ACTA DE CALIFICACIÓN DE OFERTAS

SELECCIÓN EN EL EXTERIOR No. IMP-CBDMQ-001-2020

“ADQUISICIÓN DE UNIDAD COMANDO INCIDENTES”

Suspensión eje delantero

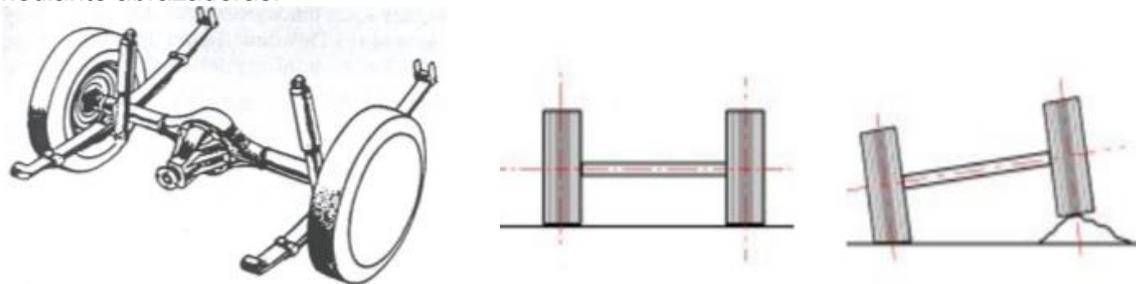
No cumple, ver página 18 (Tomo I) y página 596 (Tomo III) y 665 (Tomo III), debido a que el requerimiento del CBDMQ es de suspensión delantera independiente, el oferente indica que: *“La suspensión en el eje delantero es suspensión independiente con un muelle de 3 hojas”*, en virtud de lo anteriormente expuesto, la Comisión Técnica determina el incumplimiento debido a que: *“La suspensión en el eje delantero es suspensión independiente con un muelle de 3 hojas”* hace referencia a una suspensión con hojas de ballestas, las hojas de ballesta no se instalan en suspensiones independientes normalmente van instaladas en sistemas de suspensión de ejes rígidos.

Suspensión eje delantero

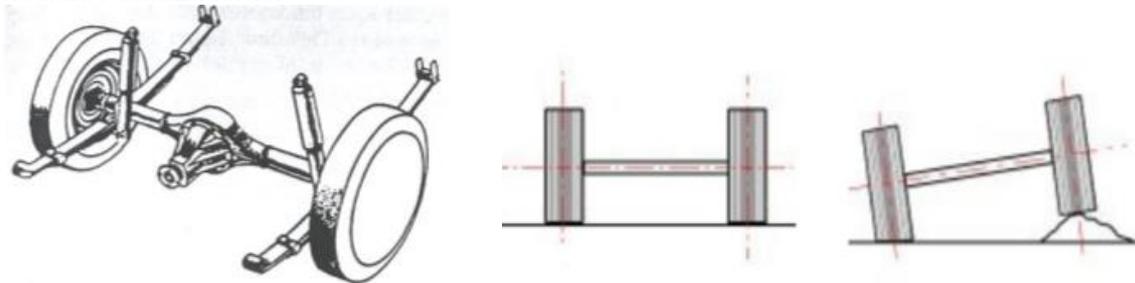
No cumple, ver página 10 y 94 de su oferta, debido a que el requerimiento del CBDMQ es de suspensión delantera independiente.

El oferente indica que la suspensión será: "Eje delantero suspensión independiente ballestas parabólicas MAN / VO – 09 "straight", en virtud de lo anteriormente expuesto la comisión técnica determina el incumplimiento debido a que el oferente al ofertar: " eje delantero suspensión independiente ballestas parabólicas" hace referencia a una suspensión rígida por el hecho de contar con hojas de ballestas, las hojas de ballesta no se instalan en suspensiones independientes.
